**Nord Stream II – Erdgaspipeline durch die Ostsee von der Narva Bucht (ROS) nach
Lubmin (D)**

**Planfeststellungsverfahren gemäß § 43 Nr. 2 ENWG für die Errichtung und den Betrieb im
deutschen Küstenmeer einschließlich Landfall**

**Genehmigungsverfahren gemäß § 133 Abs. 1 S. 1 Nr. 2 BBergG für die Errichtung und den Be-
trieb im Bereich des deutschen Festlandssockels**

ESPOO-Verfahren zur grenzüberschreitenden Umweltverträglichkeitsuntersuchung

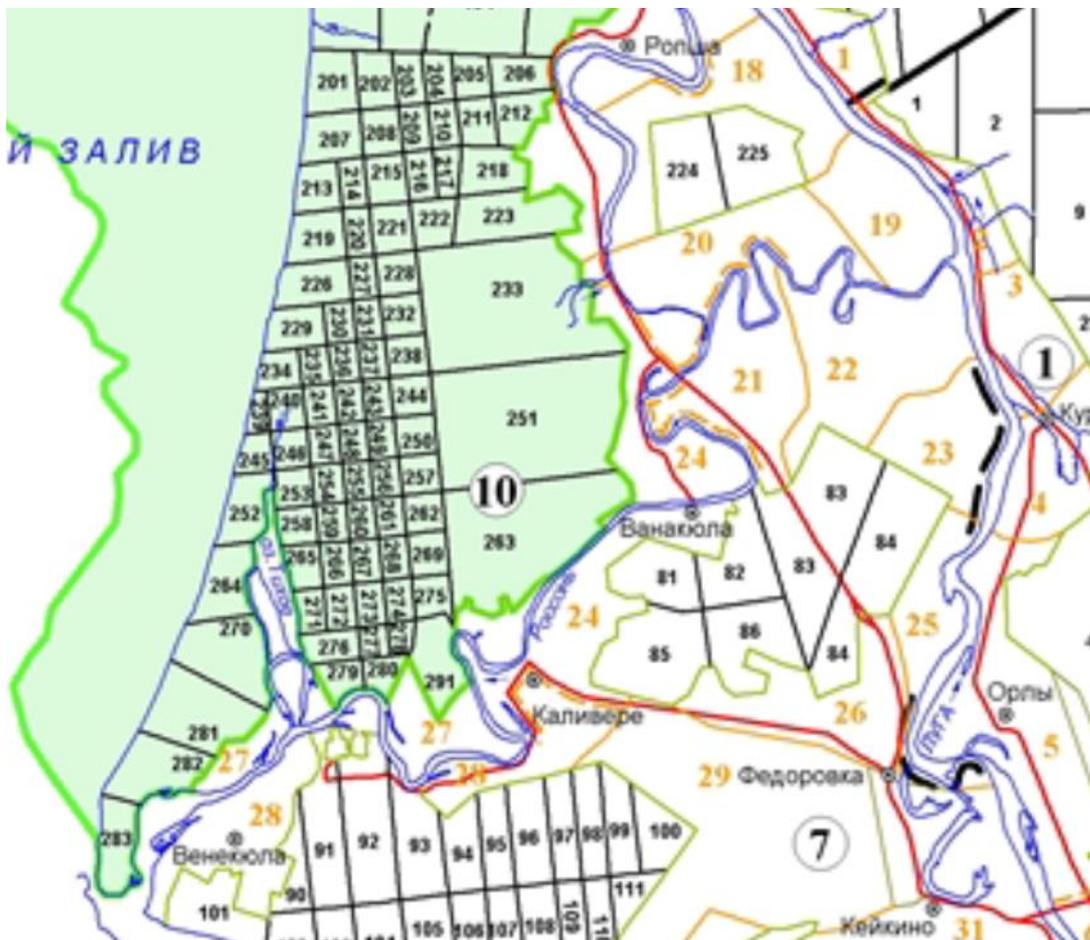
The route of the gas pipeline passes through districts 219-223,226-228,233 of the Ust-Luga district forestry:

Figure 4-8. Route through the cape of Kolganpya: crossing the Kotelsky reserve

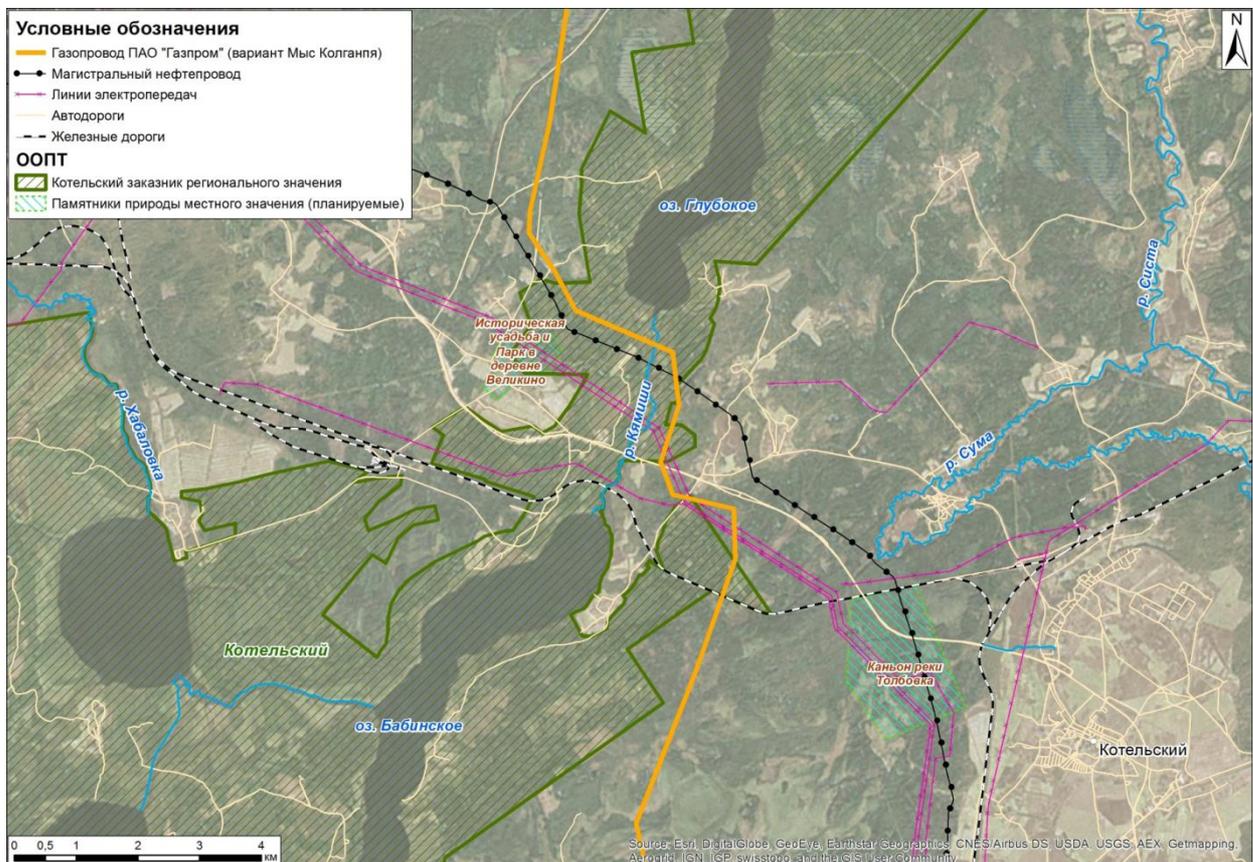
The projected pipeline route runs in the area of intensive nature use with minimal restrictions on economic activity. Regardless of the administrative status of the reserve, pipeline construction will lead to the loss of habitats and increase the existing defragmentation of lands (Figure 4-8).

In other words, the railway, the BPS-2 oil pipeline and the power lines to Ust-Luga pass are located in this exact area. Further fragmentation will not significantly increase the impact.

This argument is supported by the scheme available in the materials:

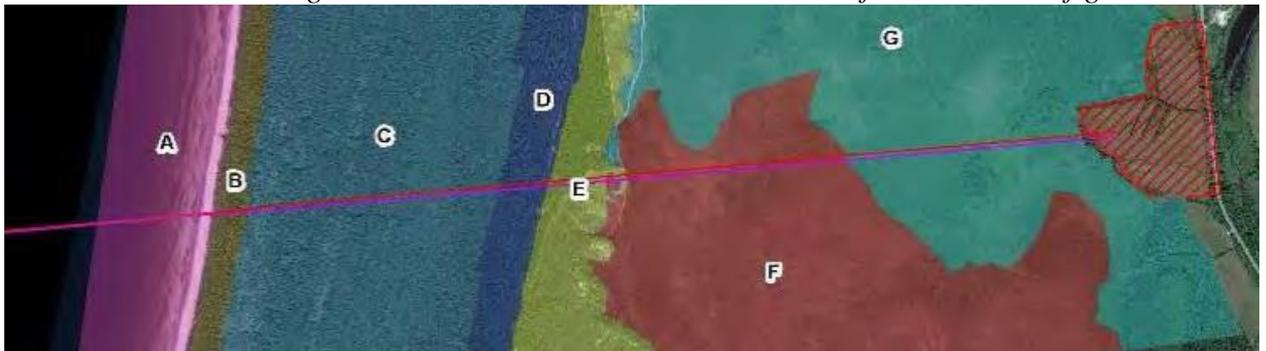
According to clause 5.5.1.1 of the Espoo materials:

In Germany, the shore crossing point is characterised by a 200 m wide belt of sensitive coastal forest. A conventional open cut construction methodology through the forest belt would lead to a permanent loss of habitat and changes in landscape character, as the forest would not be reinstated due to the need to protect the pipelines from tree roots. Nord Stream 2 AG has explored the alternative of twin 700 m long micro-tunnels, with entry pits located within the onshore gas receiving facility and exiting in shallow waters.

The micro-tunnel shore crossing method, which has been assessed to be technically feasible, has been selected as the preferred construction method and is described in Chapter 6 – Project description. The advantages of micro-tunnelling as opposed to open cut pipeline installation in Germany include:
